Keuringsverslag van een elektrische laagspanning- en zeer lage spanningsinstallatie

NIET CONFORM

Straatnaam Pepingensesteenweg
Huisnummer 20
Busnummer
Postcode 1600
Gemeente SINT-PIETERS-LEEUV
Land België

Controlebezoek van een huishoudelijke installatie volgens (KB 08/09/2019) - AREI Boek 1- 6.5. en 4.2.4.3.

Afbeelding schakel- en verdeelbord:

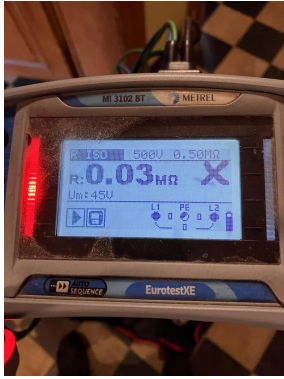
- 12.02 De waarde van de isolatieweerstand van één of meerdere stroombanen is kleiner dan 0,5M ohm. (Boek 1 Onderafdeling 6.4.5.1.)
- 15.01 De aanduiding van de stroomkringen en/of apparatuur, aansluitklemmen, enz dient aangebracht of vervolledigd te worden. (Boek 1 Onderafdeling 3.1.3.1. en 3.1.3.3.A. en 5.1.6.1) Vervolledigen

- 15.06 De deur en/of afschermplaat van het schakelbord dient (terug)geplaatst te worden. Aanraking van onder spanning staande delen mogelijk. (Boek 1 Afdeling 5.1.4. en 5.3.5.1.A. en 4.2.2.3.) Klein bord bij CV

- 15.10 De genaakbare, naakte onder spanning staande delen zijn onvoldoende afgeschermd. (Boek 1 Afdeling 5.1.4. en 4.2.2.3.)
- 15.15 Een alpolige scheidingsschakelaar is te voorzien om bord volledig spanningsloos te kunnen zetten. (Boek 1 Onderafdeling 5.3.5.1.B. en nota) Voor bord C in kelder

- 16.01 De differentieelschakelaar aan het begin van de huishoudelijke installatie is niet verzegelbaar. (Boek 1 Onderafdeling 4.2.4.3.)
- 18.08 De geleiders van het type VOB moeten in daarvoor bestemde buizen, kabelgoten geïnstalleerd worden. (Boek 1 Onderafdeling 5.2.9.3. en 5.2.9.6.) Aan ingangen verdeelbordjes

- 18.17 De niet-gebruikte leidingen verwijderen of aan de uiteinden te isoleren. (Boek 1 Onderafdeling 4.2.3.3.b) In verdeelbord en lichtpunten
- 19.04 De verbindingen dienen verwezenlijkt te worden in borden, verbindings- of aftakdozen, aan de klemmen van schakelaars, contactdozen of verlichtingsarmaturen. (Boek 1 Onderafdeling 5.2.6.1.) Open aftakdoos

- 19.07 Niet alle contactdozen op LS zijn kinderveilig conform NBN C 61-112-1:2017. (Boek 1 Onderafdeling 1.4.2.3. en 5.3.5.2.) In de kelder bij verdeelbord
